اطلاعیه فنی - تعمیراتی

شماره: ۱۳۹۲-۷۲

عنوان: رفع ایراد عدم نمایش صحیح نشانگر بنزین

نوع خودرو: رانا و ۲۰۶ فاز یک

ورژن ICN پس از دانلود

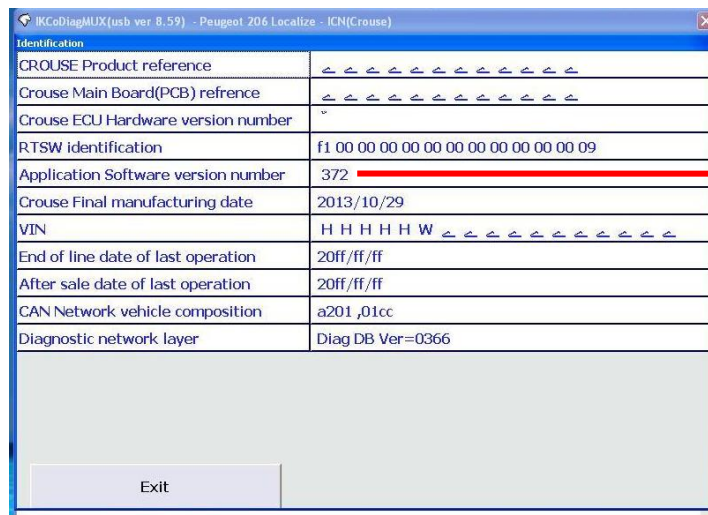
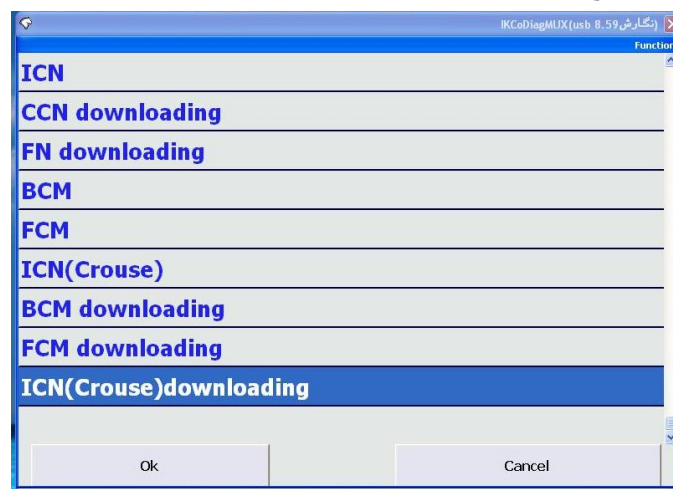
بدینوسیله به اطلاع کلیه نمایندگی‌های مجاز می‌رساند، اخیراً در تعدادی از خودروهای رانا و ۲۰۶ ایرانی فاز یک ایراد عدم نمایش صحیح مقدار بنزین، نوسان و دیر بالا آمدن نشانگر بنزین مشاهده شده است که این ایراد مربوط به جلو آمپر می‌باشد و با دانلود جلو آمپر توسط نسخه ۸،۵۹ ایکودیگ که روی سایت www.isaco.ir (بخش سیستم عیب یابی از راه دور) قرار گرفته است، برطرف می‌شود. لازم به ذکر است ورژن ICN (جلو آمپر) پس از دانلود ۳۷۲ خواهد شد. لذا از تعویض بی مورد قطعه درجه داخل باک و جلو آمپر اجتناب گردد.
